Ofício nº 064/2018

Referência: Licitação - Concorrências Públicas nº 16/2017, nº 17/2017, nº 18/2017.

Assunto: REFORMULAÇÃO DO PROJETO BÁSICO – DESNECESSIDADE DE CONSTRUÇÃO DE MURO DE ARRIMO – MURO NA IMINÊNCIA DE SER CONSTRUÍDO

Figura 1 – Locação dos muros de arrimo no terreno

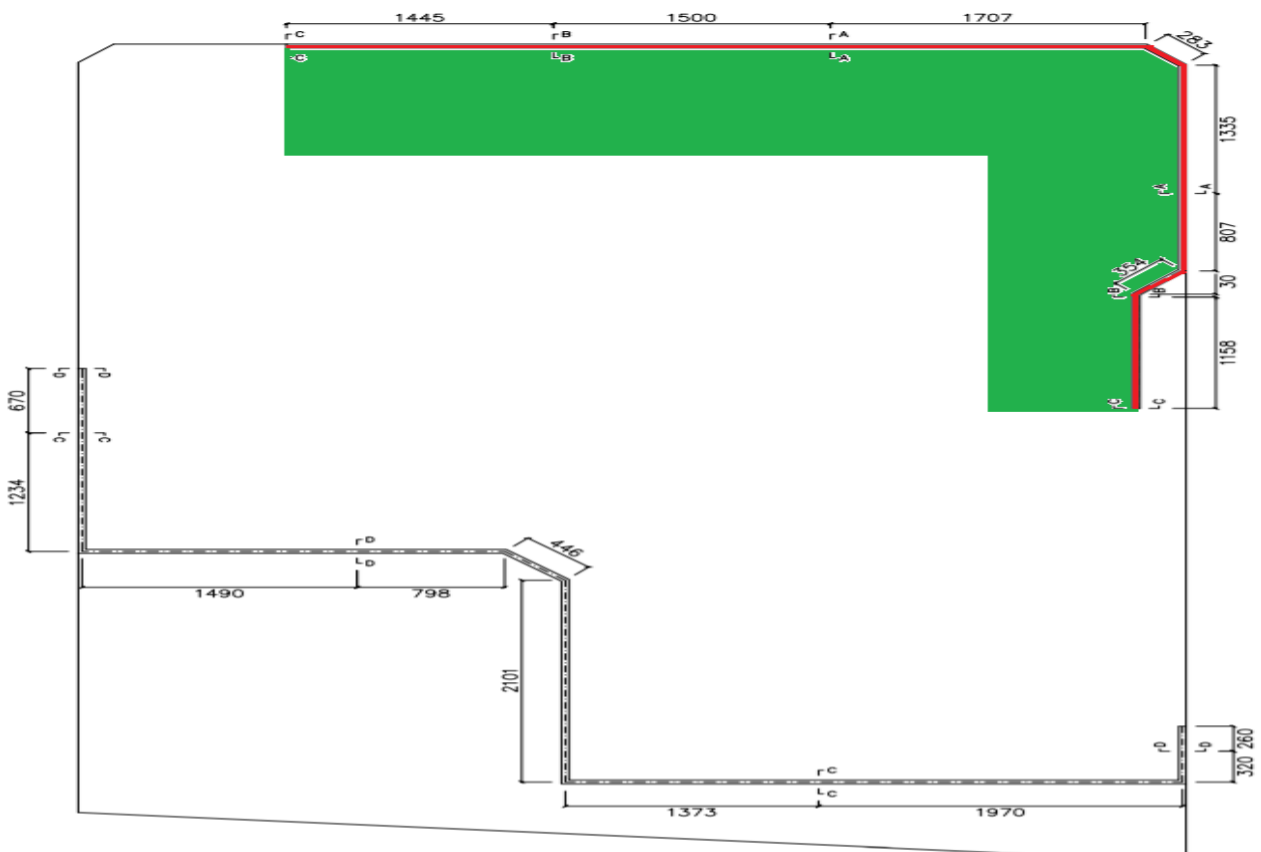
Em análise aos projetos apresentados e das condições do terreno, foi verificada a **desnecessidade do muro de arrimo superior** – destacado em vermelho na Figura 1, no fim desse documento – visto que a massa de terra que se pretende conter com o muro de arrimo encontra-se estável apenas com os taludes já existentes no local. Tendo em vista o talude ser estável, bem como pelo fato de o

local conter apenas gramado, não há justificativa plausível para a construção do muro de arrimo nesta área do terreno.

Já os muros da parte inferior do terreno (conforme figura 1) estão **locados em baixo da estrutura do CMEI**, caracterizando uma clara incompatibilização de projetos.

Referindo-se ao muro de arrimo superior sugere-se sua **não implementação**, em razão da desnecessidade com base nas considerações supracitadas.

Por sua vez, em relação ao muro inferior, além da necessidade da **revisão da locação e de sua estrutura**, sugere-se uma realocação do próprio CMEI no terreno com o intuito de descartar a construção do muro de arrimo, trazendo, portanto, uma economia de R\$ 740.629,79 ao município. Outra solução possível seria a obtenção de outro terreno sem as características do anterior, eliminando totalmente a cogitação de um muro de arrimo no valor de mais de R\$ 700mil.
